Veiligheidssituatie parkeergarage Appelaar

## NOTITIE BRANDADVIES APPELAAR

Datum : 16 september 2011  
 Aan : Gemeente Haarlem  
 t.a.v. : de heer T. van Buggenum  
 Van : mw. ing. I. van den Berg  
 Pagina's : 8 (excl. bijlage)  
 Referentie : Nu110353aaA1.ibe  
 Betreft : Parkeergarages Haarlem

Adviesburo Nieman heeft voor het project 'Parkeergarages Haarlem' de brandveiligheid van de parkeergarage 'de Appelaar' beoordeeld. In deze notitie leest u onze bevindingen.

6) *Plafondafwerking parkeergarage, parkeerlaag -1*  
Eis: Brandvoortplantingsklasse 1 en een rookdichtheid van 5,4 m<sup>-1</sup>

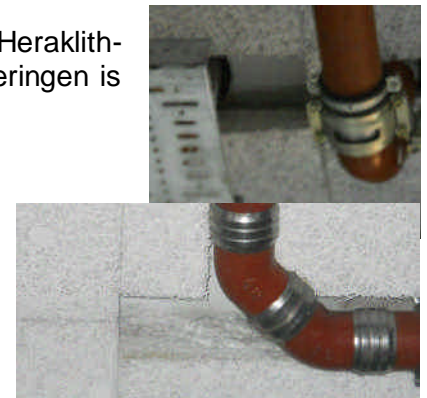
Op enkele plaatsen zijn tegen de bouwkundige vloer Heraklith-combi EPS platen voorzien. Ter plaatse van vele doorvoeringen is de EPS-isolatie zichtbaar.

EPS-isolatie is een kunststof isolatiemateriaal. Kunststof isolatiematerialen dragen in het algemeen sterk bij aan de brandvoortplanting. *De blootliggende EPS-isolatie voldoet op zichzelf niet aan brandvoortplantingsklasse 1.*

De genoemde klasse 1 voor Heraklith-Combi EPS geldt ook alleen maar voor gesloten plafonds waarbij het EPS niet zichtbaar is. Omdat op veel plaatsen het EPS zichtbaar is, adviseren wij om de Heraklith-combi EPS platen te vervangen door een ander materiaal.

## Bijlage 1 Tekeningen met opmerkingen

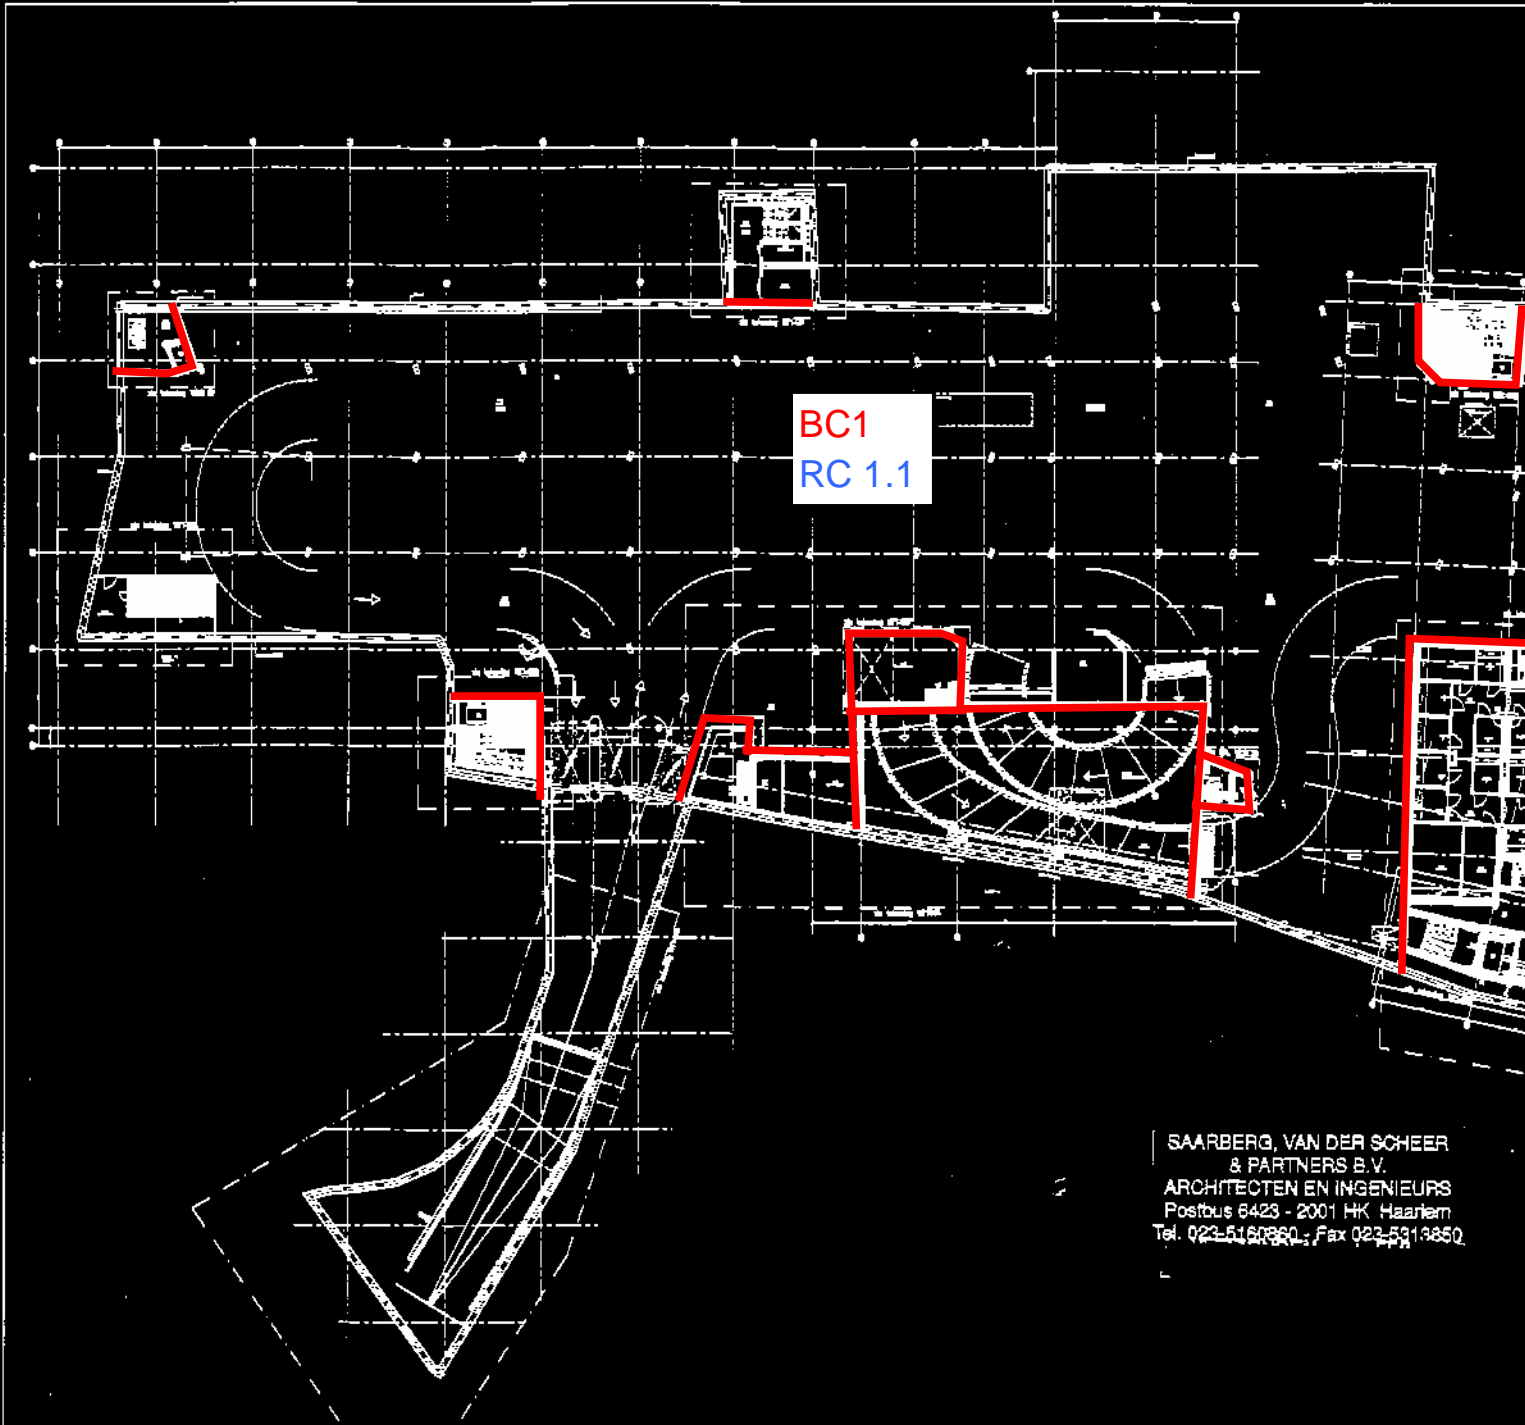
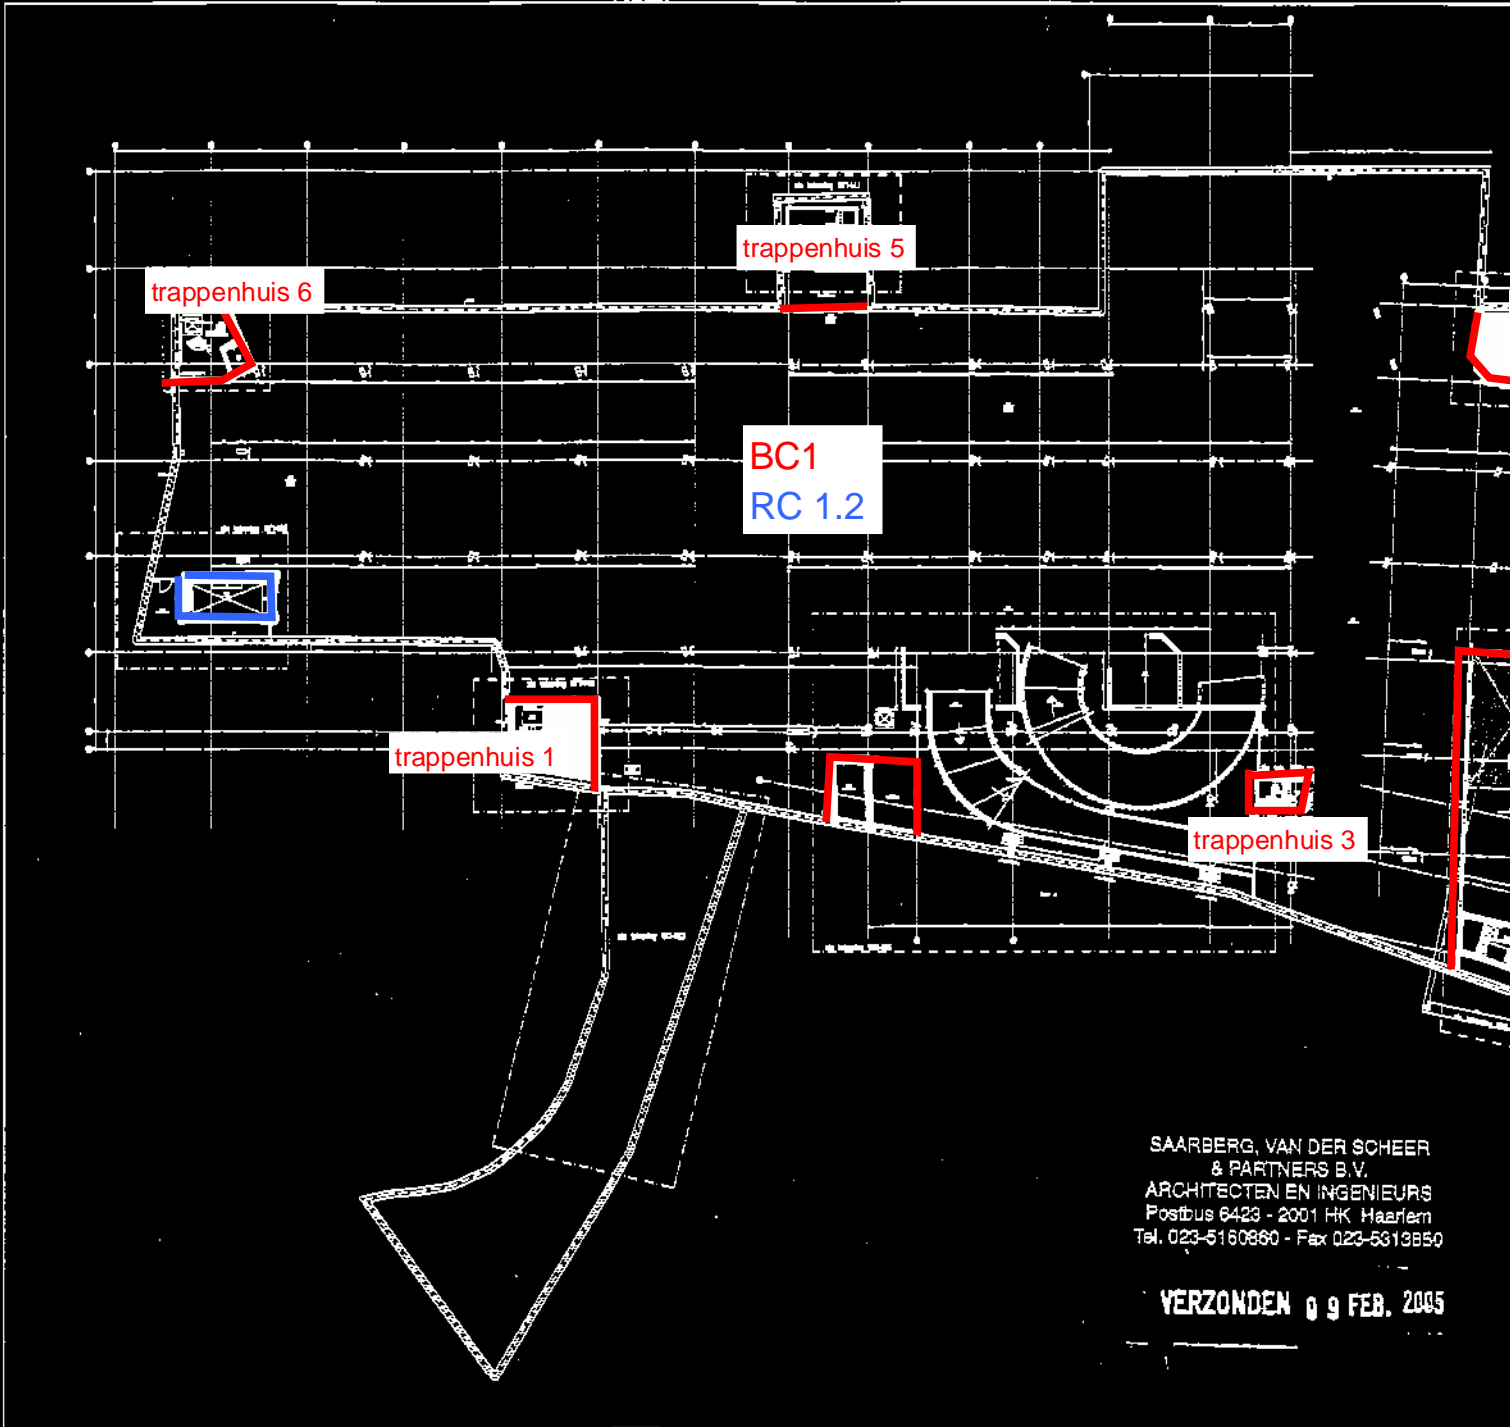
De parkeergarage is opgedeeld in meerdere brandcompartimenten. De parkeerlaag -1 en parkeerlaag -2 vormen samen één brandcompartiment. De technische ruimten en vrijwel alle algemene ruimten die grenzen aan de parkeergarage liggen niet in hetzelfde brandcompartiment als het parkeergedeelte. *Indien ook de algemene ruimte naast as 1n (parkeerlaag -2) en de portiersloge apart worden gecompartmenteerd van de parkeergarage wordt voldaan aan de gestelde eisen.*

Geadviseerd wordt om de ruimte naast as 1n (parkeerlaag -2) en de portiersloge apart te compartimenteren van de parkeergarage, zodat wordt voldaan aan de gestelde eisen.

Op de tekening in *bijlage 1* wordt de indeling in brandcompartimenten aangegeven.
